Fra: Merethe Tvedt <Merethe.Tvedt@meland.kommune.no>
Sendt: tirsdag 19. februar 2019 09:43
Til: Paul Valheim Skarsvåg
Emne: VS: VS: vegtiltak gbnr 25/125

Grunna usikre grunnforhold på noverande parkeringsplass vil me foreslå å trekkja parkeringsplassen i Hatleberget lenger i sørleg retning mot Fossesjøen, der det er trygg grunn på fast fjell. Omlag 10 meter forlenging av noverande parkeringsplass.

Ynskje om at det må takast omsyn til framtidige parkeringsplassar for gnr og bnr 25/125, og 25/79 for tilkomst til naust og sjøline, i samband med utvidinga av vegen Fossesjøen – Littlebergen.

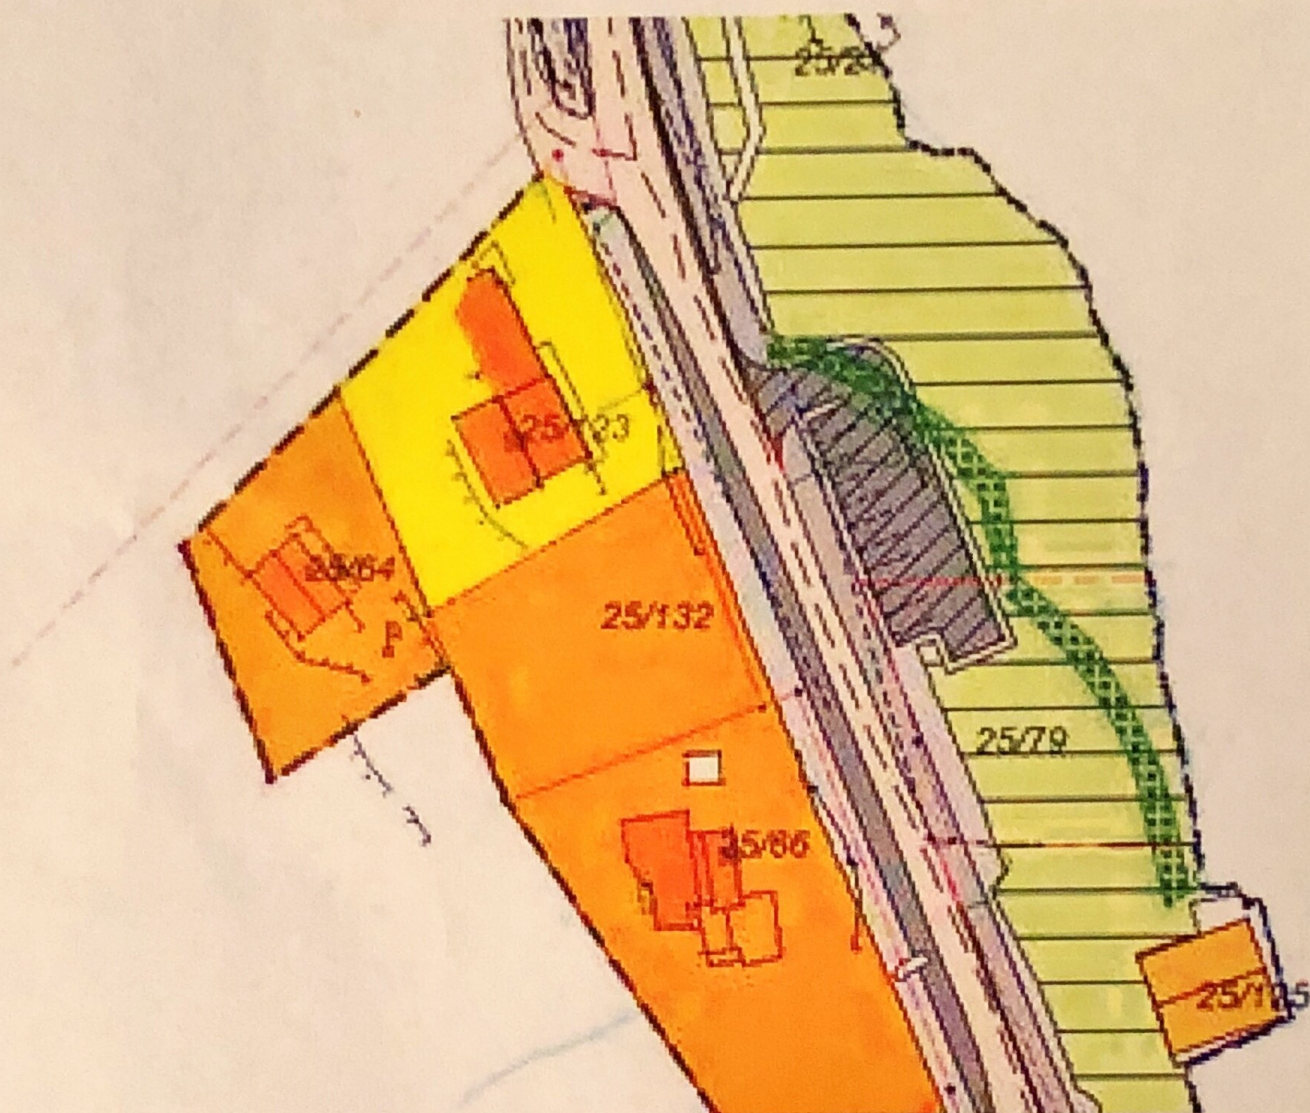
Ynskjeleg med 6-8 parkeringsplassar i ei lengde på om lag 10 meter frå lysstolpe i enden av noverande parkeringsplass i retning mot Fossesjøen. Sjå skravert område på teikning.
